Concurso del Valle de Asúa ● Corporación del Gran Bilbao

ACTA

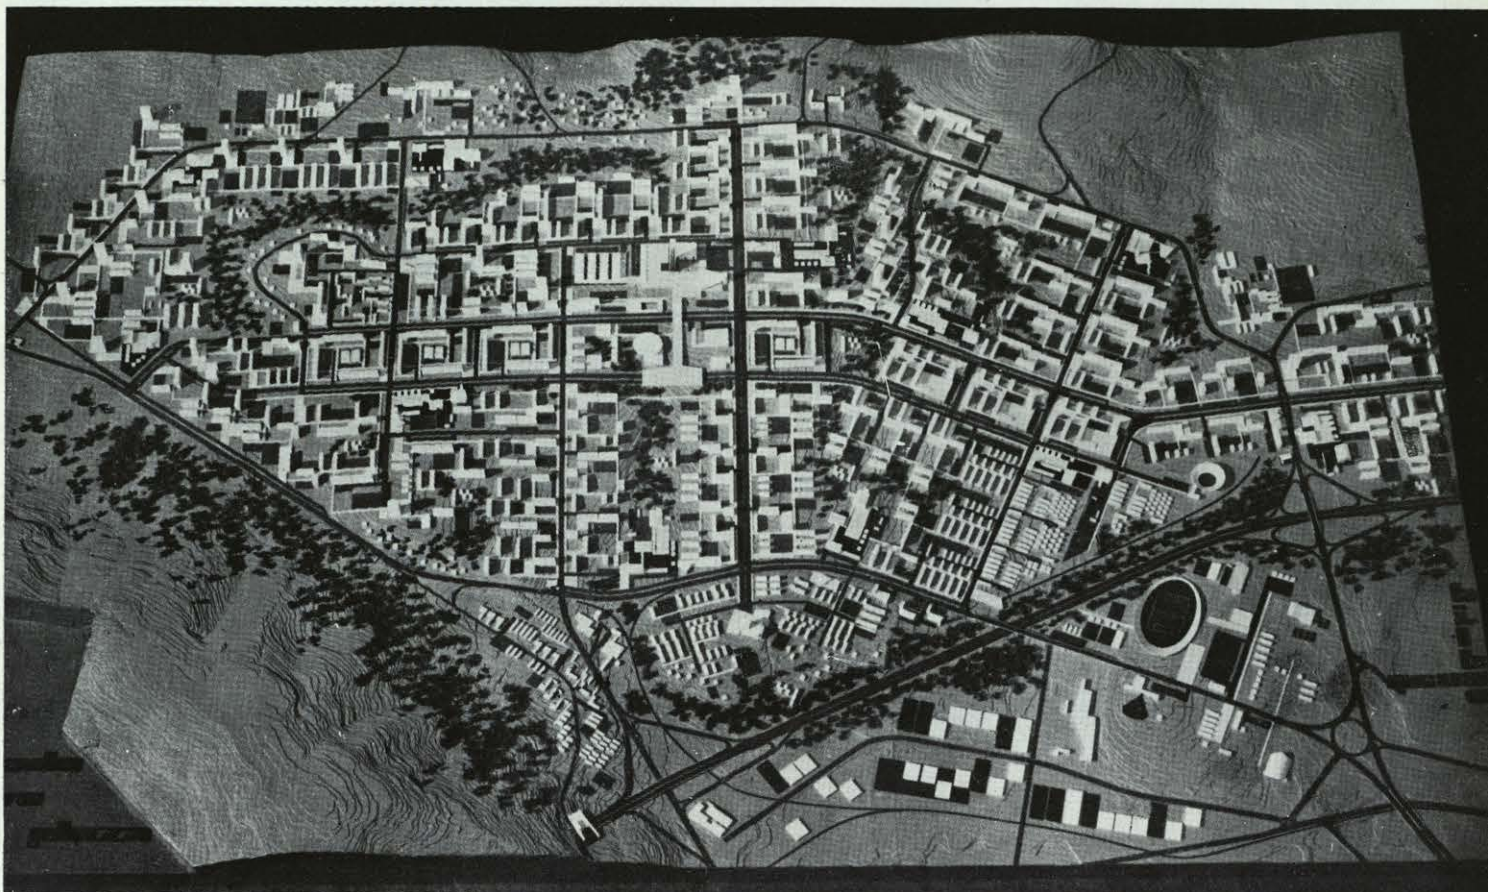
La composición general de este trabajo acusa claros aciertos en el acoplamiento al lugar y en la utilización del terreno, con una zonificación que manifiesta al mismo tiempo una buena estructura de núcleos urbanos e interesante emplazamiento de servicios públicos, con buena integración de los espacios verdes acertadamente relacionados con las zonas de plantaciones exteriores al Norte y Oeste.

El trazado de la red viaria está bien acoplado, y el esquema general bien organizado en circulaciones continuas, aunque con algunos defectos de detalle.

La disposición de accesos es buena, a pesar de no dar una sensación de clara entrada en la ciudad.

El estudio del desarrollo de volúmenes construídos, destinados a la vivienda que figura en la memoria, es interesante y perfectamente adaptado a las condiciones étnicas y climáticas, acusando en la maqueta un carácter homogéneo, sin monotonía y con acentos suficientemen-

te valorizados gracias al juego obtenido con los edificios públicos y los espacios libres.
